Anlage zum Protokoll Ordnungsausschuss 15.08.2017, 17:30 Uhr

Mängelliste der Feuerwehrgerätehäuser der Stadt Wernigerode

Sportraum

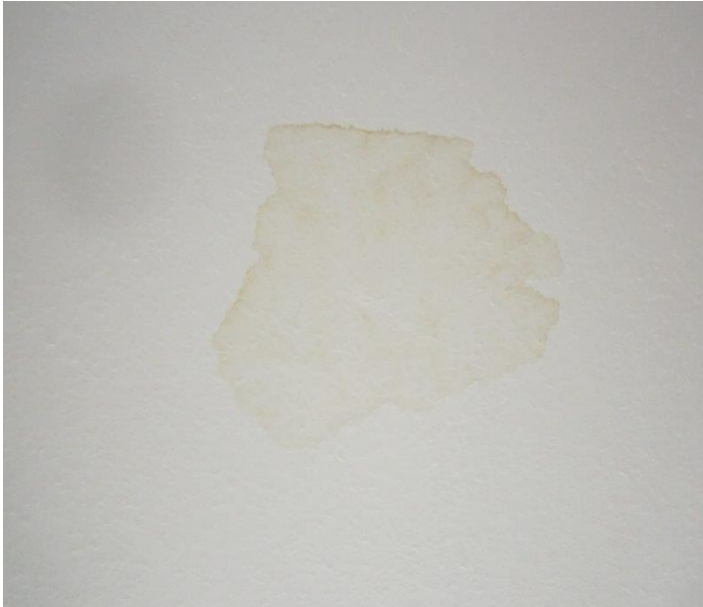
- Fehlende Absauganlagen in allen Fahrzeughallen
- Fehlender Schwarz/Weiß Bereich
- Im Flur 1. OG gehen alle Türen nach Außen – in Richtung Flur auf, dadurch erhöhte Unfallgefahr
- Undichte/nicht isolierte Fenster
- Keine Nutzbarkeit des Sportraums
- Die Tore für die Stellplätze der Einsatzfahrzeuge schalten in der Abwärtsbewegung bei einer Berührung teilweise nicht ab
- Mangelnde Werterhaltung des Gebäudes (Renovierung Torwege, Innenbereich und Fassade)
- Mangelnde Lagerkapazitäten da der Turm durch den 2. Rettungsweg nicht mehr als Lager nutzbar ist. (um diese Lagerkapazität zu kompensieren ist für Haushaltsjahr 2018 eine Fertigteil Doppelgarage für die Feuerwehr geplant)
